水栓金具_外観類似品情報

No. R-010

件名 TF620 型・TK630 型 バルブカートリッジ違い

対象製品
 <前期品>
 TF620AH TF620AZ
 <後期品 (1987年2月以降)>
 TK630 TK630Z
 ※品番末尾にXが付いた品番も対象

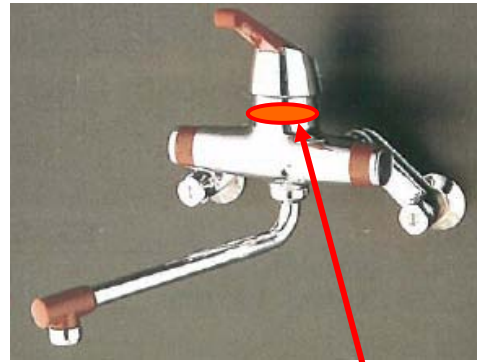
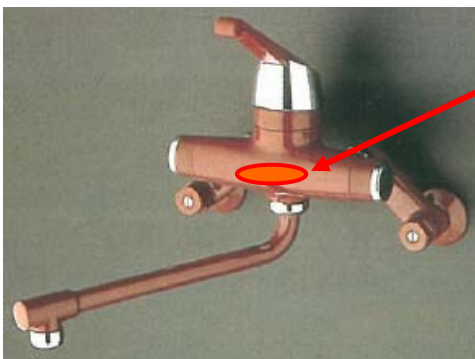
■ TOTOマークの位置で判断してください。

<前期品：TF620 型>

TOTOマーク位置
 ハンドル正面にあります。

<後期品：TK630 型 (1987年2月以降)>

TOTOマーク位置
 本体上部にあります。

前期品と後期品では、バルブカートリッジの互換性はありません。
